Naše značka
TOÚ/024-24/Ko

Vysvětlení, změna, doplnění č. 2 zadávací dokumentace k veřejné zakázce na stavební práce „**Most ev. č. 323-007 a ev.č. 323-008 Nechanice včetně komunikace**“.

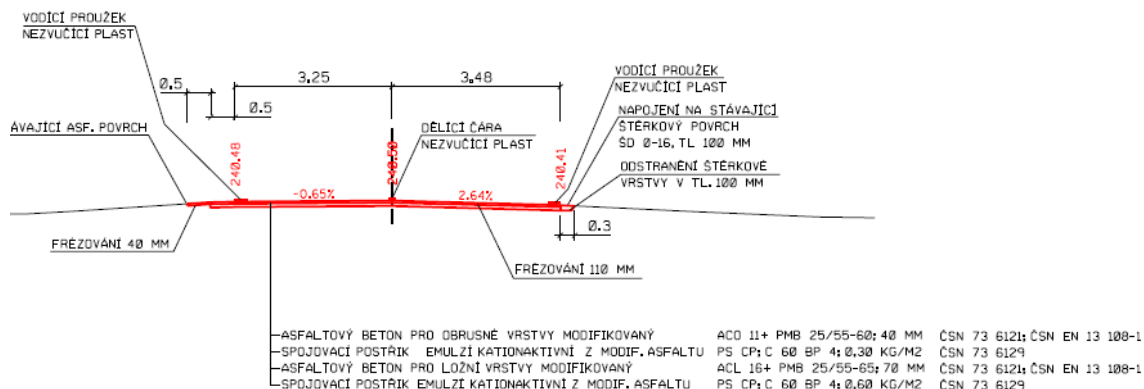
1, V soupise prací je u SO 199 položka 574C66 ASFALTOVÝ BETON PRO LOŽNÍ VRSTVY ACL 16+, 16S TL. 70MM.

Dle vzorového příčného řezu:

ASFALTOVÝ BETON PRO LOŽNÍ VRSTVY **MODIFIKOVANÝ** ACL 16+ PMB 25/55-65; 70MM

KM 0,175

Žádáme zadavatele o upřesnění, zda bude použit modifikovaný nebo nemodifikovaný asfalt a sjednocení soupisu prací s výkresem.

Pro obrusnou (ACO 11+) i ložnou vrstvu (ACL 16+) bude použito modifikovaných asfaltů.

Ve výkazu výměr, který byl uveřejněn na profilu zadavatele jako součást zadávací dokumentace, se v SO 199 Údržbové práce na silničním tělese položka č. 574A34 ASFALTOVÝ BETON PRO OBRUSNÉ VRSTVY ACO 11+, 11S TL. 40MM se nahrazuje položkou č. 574B34 ASFALTOVÝ BETON PRO OBRUSNÉ VRSTVY MODIFIK ACO 11+, 11S TL. 40MM, a položka č. 574C66 s názvem ASFALTOVÝ BETON PRO LOŽNÍ VRSTVY ACL 16+, 16S TL. 70MM byla nahrazena položkou kód 574D66 s názvem ASFALTOVÝ BETON PRO LOŽNÍ VRSTVY MODIFIK ACL 16+, 16S TL. 70MM.

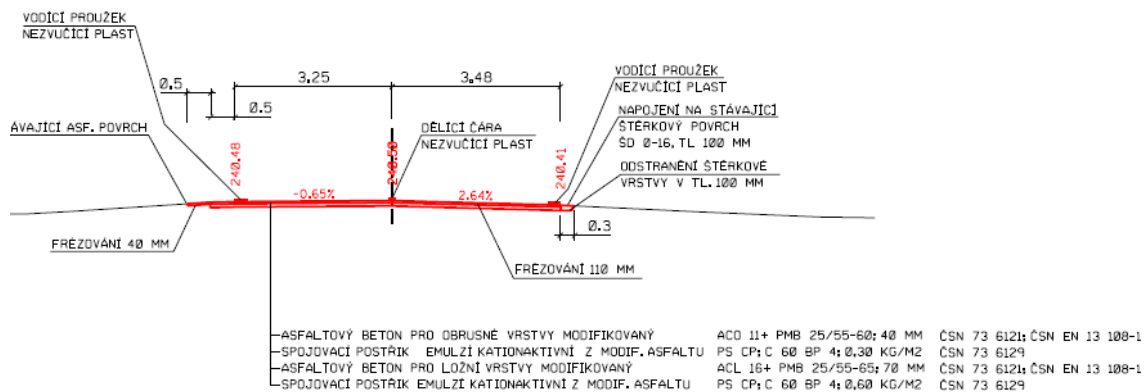
2, V soupise prací je u SO 199 položka 574A34 ASFALTOVÝ BETON PRO OBRUSNÉ VRSTVY ACO 11+, 11S TL. 40MM

Dle vzorového příčného řezu:

ASFALTOVÝ BETON PRO OBRUSNÉ VRSTVY **MODIFIKOVANÝ** ACO 11+ PMB 25/55-60; 40MM

KM 0,175

Žádáme zadavatele o upřesnění, zda bude použit modifikovaný nebo nemodifikovaný asfalt a sjednocení soupisu prací s výkresem.
